LM-PIE-24-2020

INFORME DE INSPECCIÓN

INSPECCIÓN DE LA CONSTRUCCIÓN DEL VIADUCTO DE LA UNIDAD FUNCIONAL III DE CIRCUNVALACIÓN NORTE - RUTA NACIONAL N° 39

Figura 3. Dos tipos de construcción para las losas del tablero del viaducto. **(a)** Losas coladas en sitio.
(b) Paneles prefabricados con uniones coladas en sitio.

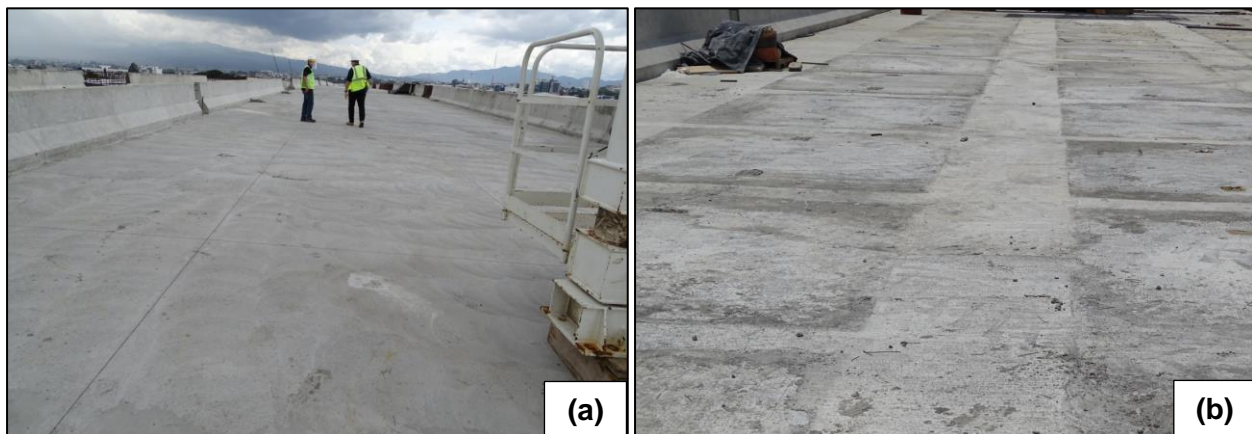
- Se observaron dos tipos de construcción para las losas del tablero del viaducto. En algunos tramos las losas fueron coladas en sitio (ver Figura 3a), utilizando placas de concreto prefabricadas como encofrado inferior. Este método constructivo coincide con lo que está especificado en los planos. En otros tramos del viaducto, el tablero se está construyendo por medio de paneles de concreto prefabricado con uniones coladas en sitio (ver Figura 3b). Este tipo de tablero no está especificado en los planos del proyecto que fueron facilitados.

- Consultar por qué en algunos tramos del viaducto se está utilizando un tipo de tablero distinto al que está especificado en los planos; solicitar los planos constructivos para este tipo de tablero (paneles de concreto prefabricados con uniones coladas en sitio). En términos generales, el sistema de paneles prefabricados reflejaba mayores deficiencias en cuanto a fisuras y al acabado de la superficie en comparación con el sistema de losas coladas en sitio que se especifica en los planos del proyecto.

Figura 5. Ejemplos de fisuras en la superficie de las losas del viaducto.

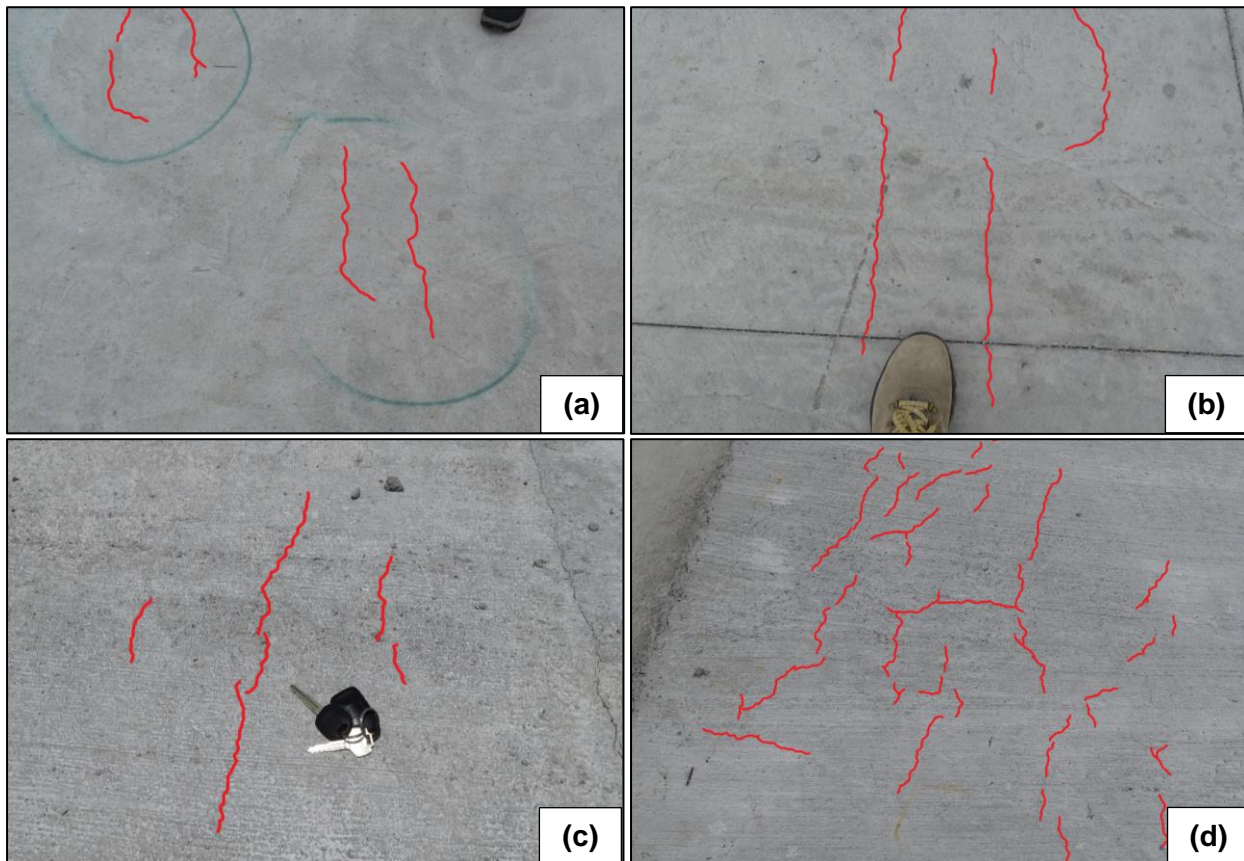
- En el caso de los tramos donde el tablero fue construido por medio de paneles prefabricados con uniones coladas en sitio, se pudo observar acumulación de sedimento en algunas áreas (ver Figura 4), lo cual indica que existen desniveles en la superficie de la losa.
- En algunas áreas del tablero las losas exhiben fisuras en su superficie (ver Figuras 5a, 5b, 5c y 5d), lo cual es desfavorable desde el punto de vista de la durabilidad del concreto reforzado. Se pudo observar que algunas de las zonas con fisuras habían sido marcadas a su alrededor (ver Figura 5a). Aunque el problema de fisuras se observó en los dos tipos de sistemas constructivos, estas eran más frecuentes en el caso del sistema de paneles prefabricados con uniones coladas en sitio.

- Solicitar información sobre las acciones que el contratista va a tomar para solucionar el problema de las fisuras que se observaron en la superficie de las losas del tablero. Aunque las juntas de contracción que se construyeron pueden ayudar a evitar la aparición de nuevas fisuras en las losas, aún no se habían tomado medidas respecto a las fisuras ya existentes, las cuales podrían comprometer la durabilidad del tablero.

Figura 7. Acero de refuerzo de las barreras vehiculares. **(a)** Barrera vehicular medianera. **(b)** Barrera vehicular del costado sur.

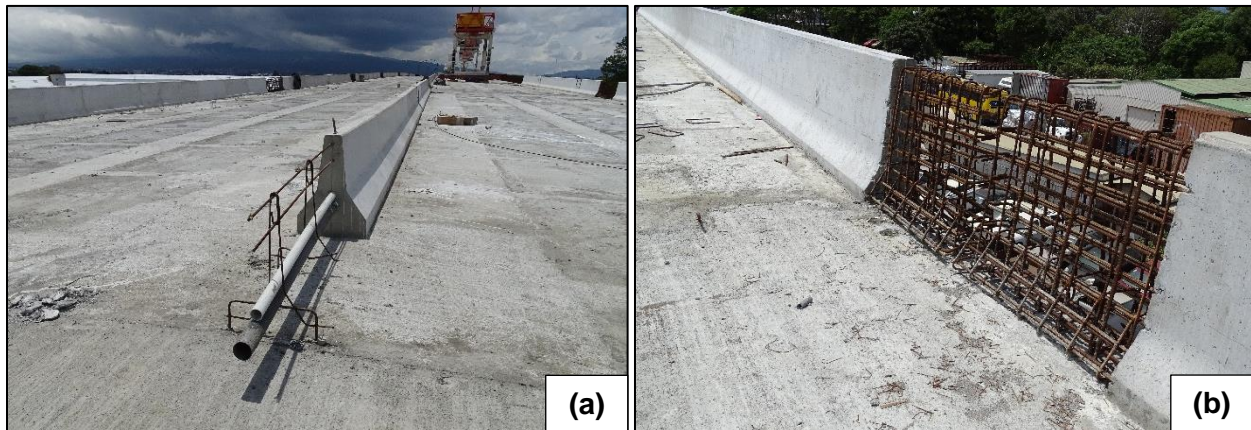
- La barrera vehicular medianera presenta una menor altura y cantidad de acero de refuerzo en comparación con las barreras vehiculares de los costados (ver Figuras 7a y 7b). En los planos facilitados únicamente se indica un refuerzo longitudinal de dos varillas #4 para la barrera medianera (ver Figura 8). Además de estas varillas longitudinales, en sitio también se pudo observar refuerzo transversal.
- En los planos del proyecto no se indica el detalle de la conexión entre la barrera vehicular medianera y la losa del tablero. Tampoco se indica el nivel de contención (TL) de la barrera vehicular medianera ni de las barreras vehiculares de los costados.

- Preguntar al diseñador cuál es el criterio utilizado para el diseño de las barreras vehiculares, tanto de la medianera como de los costados. Se hace la consulta ya que se observaron diferencias significativas en la cantidad de acero de refuerzo, altura de la barrera y anclaje a la losa.

- Consultar al contratista si los tipos de barrera utilizados han sido ensayados para demostrar que su diseño cumple con los requerimientos mínimos para alguno de los niveles de contención (TL), especificados en la sección 13.7.2 de *AASHTO LRFD Bridge Design Specifications*. Además, consultar cuáles son los niveles de contención correspondientes a cada barrera.

- Solicitar la memoria de cálculo del diseño de la barrera vehicular tanto de la medianera como de los costados donde se demuestre la idoneidad de la barrera para resistir el impacto vehicular, y que la losa cuenta con suficiente capacidad para resistir el momento y la tensión transmitida por la barrera debido al impacto vehicular. En el caso de la barrera vehicular medianera, solicitar también el detalle de la conexión entre la barrera y la losa del tablero, pues este no se muestra en los planos que fueron facilitados.

Figura 10. Detalle de la rótula de continuidad entre tableros indicado en los planos del proyecto.

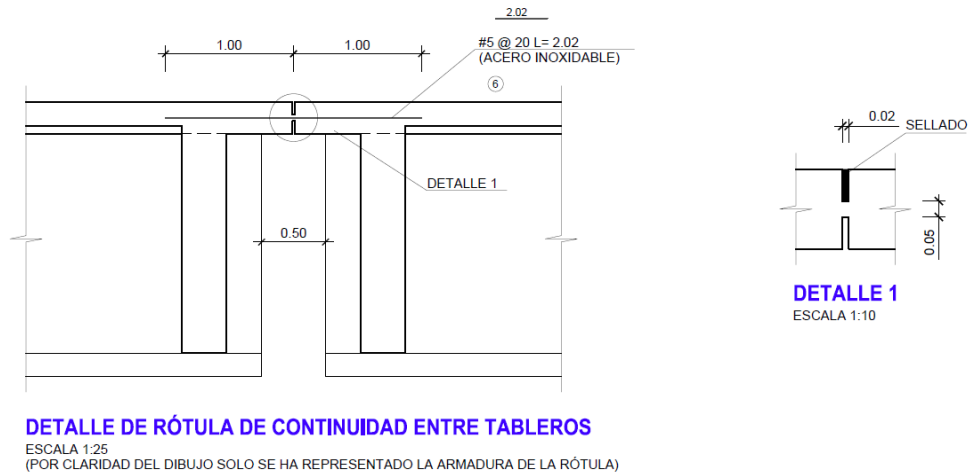
- El tipo de junta que se utiliza sobre el resto de las pilas del proyecto (es decir, sobre aquellas pilas donde no hay junta de dilatación) corresponde a una rótula de continuidad entre los tableros, la cual permite transmitir cortante y tensión de un tablero a otro sin restringir la rotación. A diferencia de las juntas de dilatación, en este caso la separación entre tableros de cada superestructura es de únicamente 20 mm, y estos deben estar unidos por medio de una dovela de acero inoxidable (ver Figura 10). En los planos también se indica que la parte superior de la abertura debe ir sellada, sin embargo, no se especifica el tipo de sello.

- Consultar cuál es el tipo de sello que se va a utilizar para sellar la abertura de 20 mm entre tableros en el caso de las juntas con rótula de continuidad, ya que esta información no se indica en los planos del proyecto. Verificar en las siguientes inspecciones que el sello esté siendo colocado.
- Solicitar al contratista una confirmación de que se están utilizando las dovelas de acero inoxidable en las rótulas de continuidad, tal como está indicado en los planos del proyecto. Verificar en las siguientes inspecciones que se estén utilizando dovelas de este tipo en las juntas con rótula de continuidad que están en proceso de construcción.

Figura 12. Juntas donde la rótula de continuidad estaba en proceso de construcción. **(a)** Se observó el uso de placas prefabricadas como encofrado inferior; aún no se habían colocado las dovelas de acero inoxidable. **(b)** Acero de refuerzo de una de las juntas deformado y desplazado.

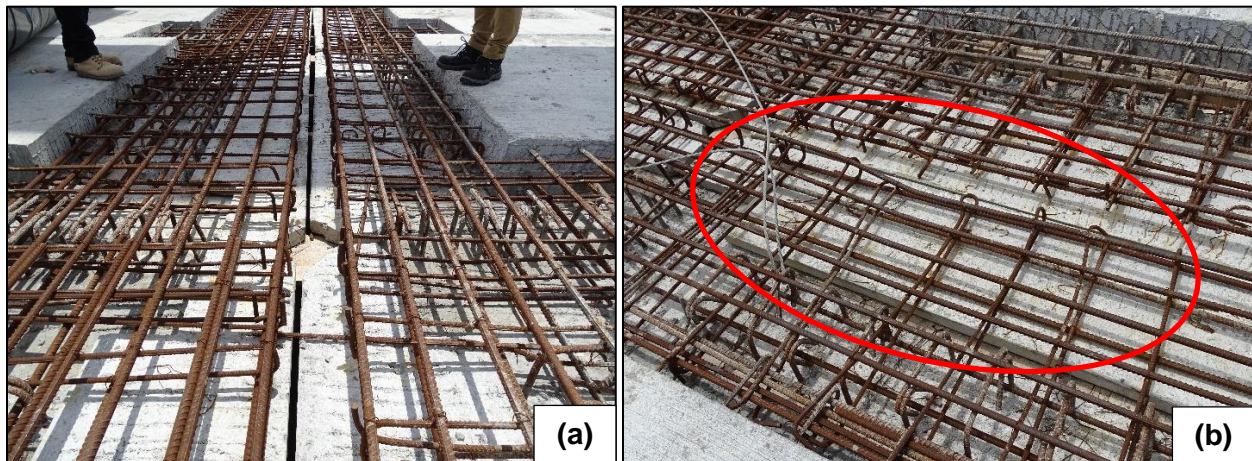
- Otras de las juntas con rótula de continuidad aún estaban en proceso de construcción al momento de la visita. En estos casos, se pudo observar el uso de placas de concreto prefabricadas como encofrado inferior; las dovelas de acero inoxidable aún no habían sido colocadas (ver Figura 12a).
- En algunas de las juntas en proceso de construcción, se pudo observar que el acero de refuerzo estaba deformado o desplazado con respecto a su posición correcta (ver Figura 12b). Según explicó el Ing. Mauricio Salas, esto ocurrió debido al paso de vehículos o de maquinaria directamente sobre las juntas durante el tiempo que estas han estado expuestas.

- Consultar al contratista cuáles son las acciones que va a tomar para corregir las deformaciones y los desplazamientos observados en el acero de refuerzo de las losas en las juntas con rótula de continuidad debido al paso de vehículos y maquinaria. Consultar cuáles medidas se van a tomar para evitar que este problema se dé en otras juntas del viaducto mientras estas se terminan de construir.

Figura 14. Disposición de los apoyos según se indica en los planos del proyecto.

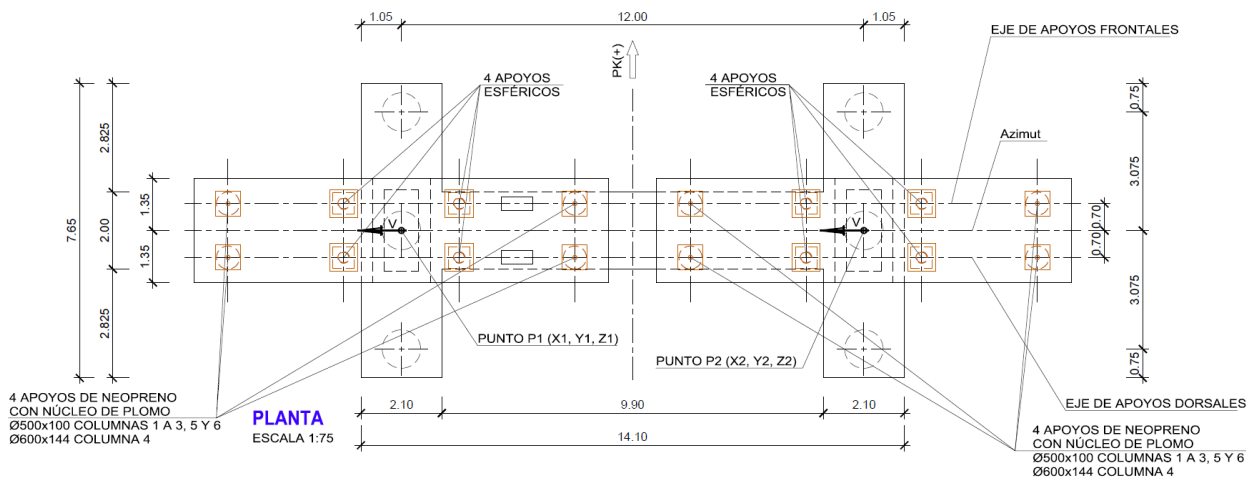
- En cada pila del viaducto, y sobre la misma línea de apoyos, se están utilizando dos tipos distintos de apoyos: apoyos de aislamiento sísmico de neopreno con núcleo de plomo, y apoyos esféricos (ver Figura 13). La disposición de los apoyos observada en sitio coincide con la disposición especificada en los planos del proyecto (ver Figura 14). Cabe mencionar que esta disposición de apoyos es la que se usa en la mayoría de las pilas del viaducto.

- En el caso específico de los apoyos ubicados sobre pilas justo debajo de las juntas de dilatación, los planos indican que los apoyos de aislamiento sísmico cuentan con una capacidad de desplazamiento máxima de 288 mm. Por otra parte, la capacidad de desplazamiento máxima para los apoyos esféricos es únicamente de 210 mm. Esto sugiere que la capacidad de desplazamiento de la superestructura estaría limitada por la capacidad de desplazamiento de los apoyos esféricos lo que significa que no se puede aprovechar la capacidad de desplazamiento de los apoyos de aislamiento sísmico.

- Consultar al diseñador por su posición con respecto a que la capacidad de desplazamiento de los apoyos esféricos sea menor que la de los apoyos de aislamiento sísmico, específicamente en aquellas pilas donde hay junta de dilatación.

Figura 15. Detalle del apoyo esférico mostrado en los planos del proyecto. Se destacan los pernos que parecen restringir el desplazamiento horizontal del apoyo.

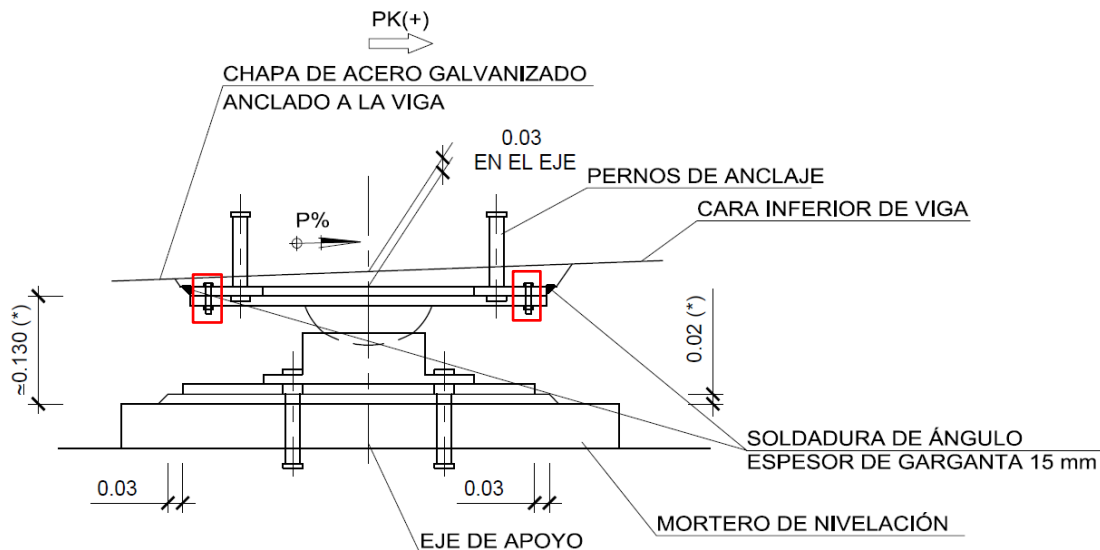
- En lo que respecta a los apoyos esféricos, en las notas de los planos se indica que estos tienen una capacidad de desplazamiento de 210 mm, tanto en la dirección transversal como en la dirección longitudinal. Sin embargo, en el detalle del apoyo mostrado en los planos parece haber pernos que restringen el movimiento horizontal, por lo que no queda claro cómo se lograría la capacidad de desplazamiento indicada (ver Figura 15).

- Solicitar la ficha técnica de los diferentes tipos de apoyo que se están utilizando en el proyecto.
- Consultar al diseñador cómo se logra desarrollar la capacidad de desplazamiento de 210 mm en los apoyos esféricos, ya que esto no está claro en el detalle mostrado en los planos.

Figura 16. Detalles para el tope sísmico mostrados en los planos del proyecto. **(a)** Detalle de la viga diafragma en la zona donde se coloca el tope sísmico. **(b)** Detalle que muestra el ancho del tope sísmico sobre la pila.

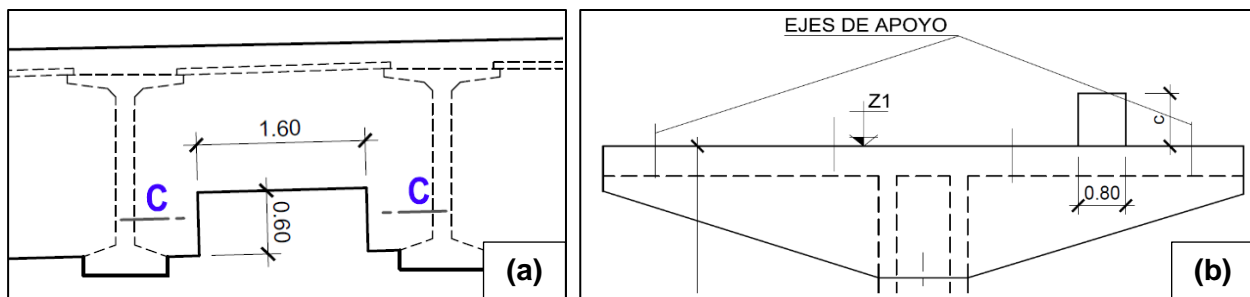
- De acuerdo con los planos facilitados, las vigas diafragma deben contar con un espacio libre de 1.60 m de ancho en la zona donde se coloca el tope sísmico (ver Figura 16a). El ancho especificado para los topes sísmicos es de 0.80 m (ver Figura 16b), por lo que la holgura a ambos lados del tope sísmico con la viga diafragma es de 0.40m. En algunas de las pilas del puente se pudo observar que esta holgura era mucho más pequeña (ver Figura 17a), lo cual restringiría el desplazamiento del tablero y no se aprovecharía en su totalidad la capacidad de desplazamiento de los apoyos. Sin embargo, se observó que este problema se está corrigiendo (ver Figura 17b).

- Verificar en la siguiente inspección que el espacio libre entre las vigas diafragma y los topes sísmicos se haya corregido, de modo que este espacio sea el que se indica en los planos.
